2023 年 3 月 23 日
日本電気株式会社

Express5800/50 シリーズワークステーション
Windows 10 モデル TPM 有効化について

4. 対象型番一覧

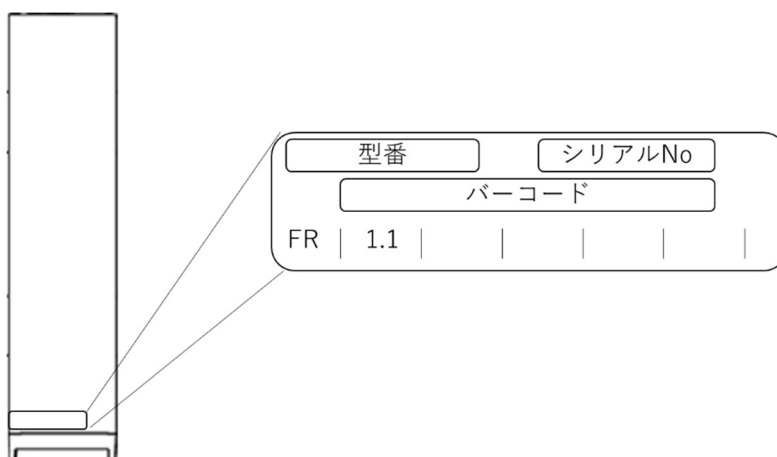
TPM 初期値を有効化した BIOS 更新 (Rev5. 0. 0015⇒5. 0. 0017)。

TPM の有効/無効は OS 上の動作に影響はございませんが、BIOS メニューの下記項目の初期値が変更となります。

BIOS セットアップサブメニュー	メニュー名	初期値	
		従来	変更後
[Security] - [Trusted Computing]	TPM Support	Disabled	Enabled
	TPM State	Disabled	Enabled
	Platform Hierarchy	Disabled	Enabled
	Storage Hierarchy	Disabled	Enabled
	Endorsement Hierarchy	Disabled	Enabled

従来ではこの項目は Administrator パスワードを設定した時のみ変更可能な項目でしたが、変更後はパスワード設定なしで変更可能となります。

なお、既出荷品もマザーボードを保守交換した際には「2. 変更内容」で記載した BIOS (Rev:5. 0. 0017) へ更新され、TPM 初期値も変更となります。

2023 年 3 月 28 日生産分から適用予定。

適用済み装置は装置天面ラベルの FR が 1.1 以上となります。
